Software-Versionshinweise für Endbenutzer

Software VG7.1

## **Software-Versionshinweise für Endbenutzer von Infinity® Acute Care System (IACS) VG7.1**

Abbildung 1: QR-Code im Systemkonfigurations-Menü und im Service-Menü.

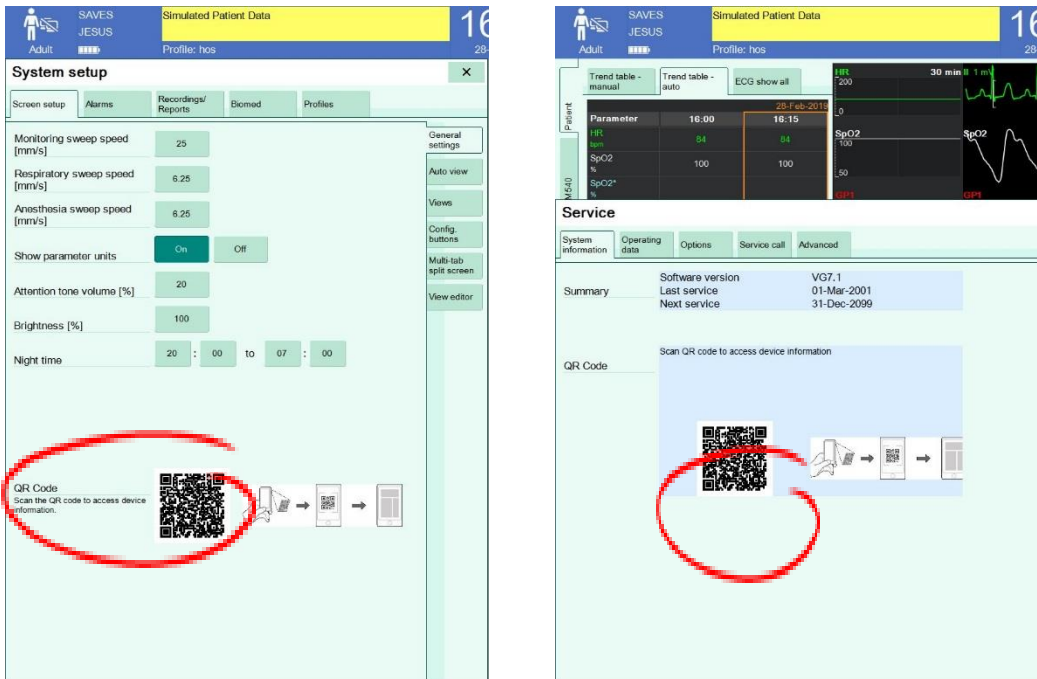
QR-Code: IACS bietet jetzt einen QR-Code, dargestellt in Abbildung 1. Er ermöglicht dem Anwender, durch Scannen des Codes direkt auf Geräte-Informationen zuzugreifen. Er ist verfügbar im Systemkonfigurations-Menü und im Service-Menü.

Abbildung 2: Hybrid-Alarmton-Konfiguration

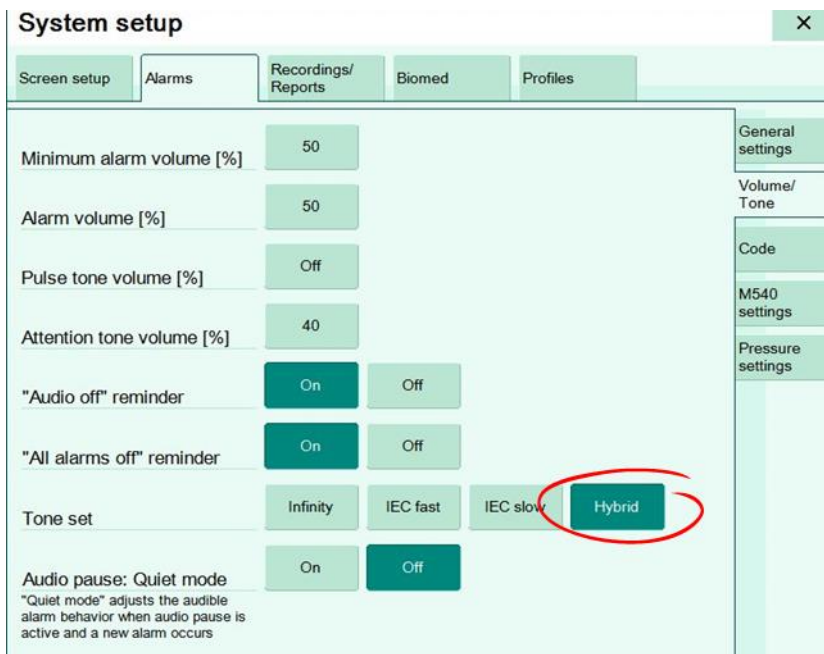
*Hybrid-Alarmton eingestellt:* IACS bietet jetzt die Möglichkeit, einen vierten Alarmton zu haben. Dieser als Hybrid bezeichnet Alarmton ist eine Kombination aus IEC Alarmtönen niedriger und mittlerer Priorität sowie dem Draeger Infinity Alarmton hoher Priorität. Diese Anwender-Rückmeldung wurde implementiert, um Alarmen hoher Priorität mehr Alarmwirkung zu geben und gleichzeitig durch Verwendung sanfterer Töne für Alarme mittlerer und niedriger Priorität Alarmüberdross zu reduzieren. Die Einstellung steht zur Verfügung im aktuellen Alarme-Menü in der Systemkonfiguration hinter Passwortschutz, dargestellt in Abbildung 2.

Abbildung 4: Menü „Atemfrequenz aus Impedanzmessung“

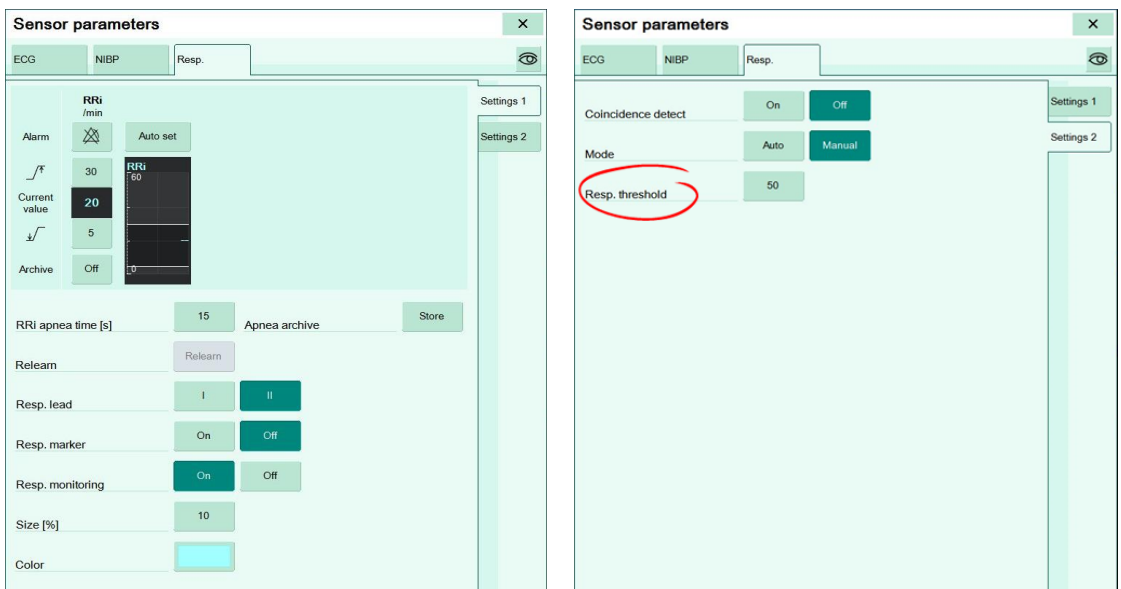
*Atemfrequenz aus Impedanzmessung:* IACS bietet jetzt im manuellen Modus die Möglichkeit, den Schwellenwert, ab dem ein Atemzug erkannt wird, unabhängig von der Kurvengröße zu konfigurieren. Die Verbesserung umfasst die Anzeige einer Klammer im Kurvenkanal, dargestellt in Abbildung 3. Dies erlaubt den Anwendern, den Schwellenwert klar entsprechend der Amplitude der Kurve einzustellen und auf diese Weise falsche Apnoe-Alarme zu vermeiden, dargestellt in Abbildung 4. Das Respirations-Menü wurde geringfügig modifiziert, um es an diese Änderung anzupassen. Parallel dazu wurde durch Verbesserungen beim Filtern des Respirationssignals ermöglicht, die Anzahl falscher positiver Apnoe-Alarme zu reduzieren.

Abbildung 5: Verfügbare Konfigurationen automatisch aktualisiert

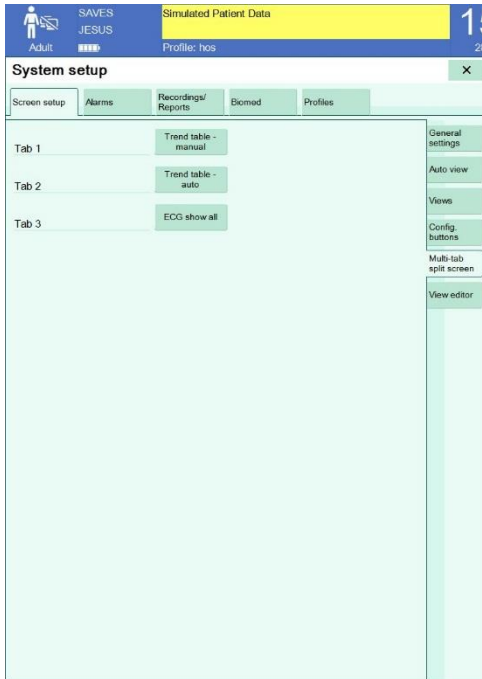
*Geteilter Bildschirm – automatische Aktualisierung des tabellarischen Trends: IACS bietet jetzt die Möglichkeit, die tabellarische Trendanzeige im geteilten Bildschirm automatisch aktualisieren zu lassen. Der Anwender kann daher jetzt zwischen automatischen und manuellen Trendtabellen im geteilten Bildschirm wählen, dargestellt in Abbildung 5 und 6.*

Abbildung 7: Schaltfläche „Externes Gerät erneut anschließen“ - Konfigurierung und Zugang

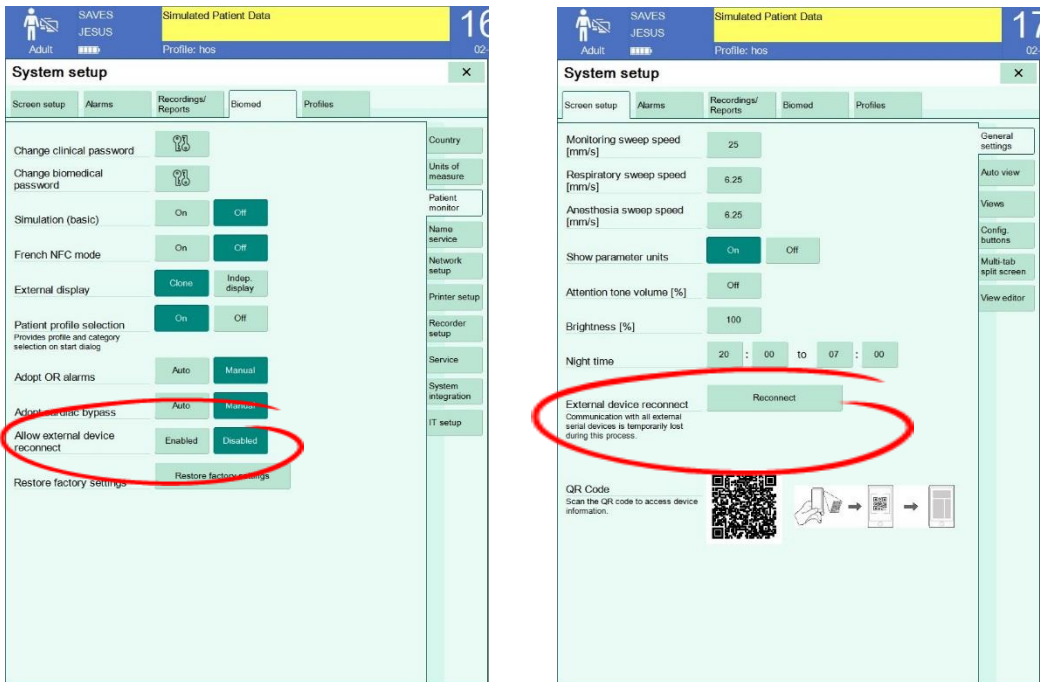
**Schaltfläche „Externes Gerät erneut anschließen“:** IACS bietet jetzt die Möglichkeit, Geräte von Drittherstellern wieder anzuschließen, wenn eins oder mehrere digital dekonnektiert wurden. Der Anwender braucht daher die Geräte nicht physisch zu dekonnectieren/wieder anzuschließen bzw. das Cockpit aus- und wieder einzuschalten, damit die Geräte wieder angeschlossen sind. Diese Funktionalität muss im Biomed-Menü aktiviert werden und kann aus dem Bildschirmkonfigurations-Menü heraus aufgerufen werden, dargestellt in Abbildung 7.
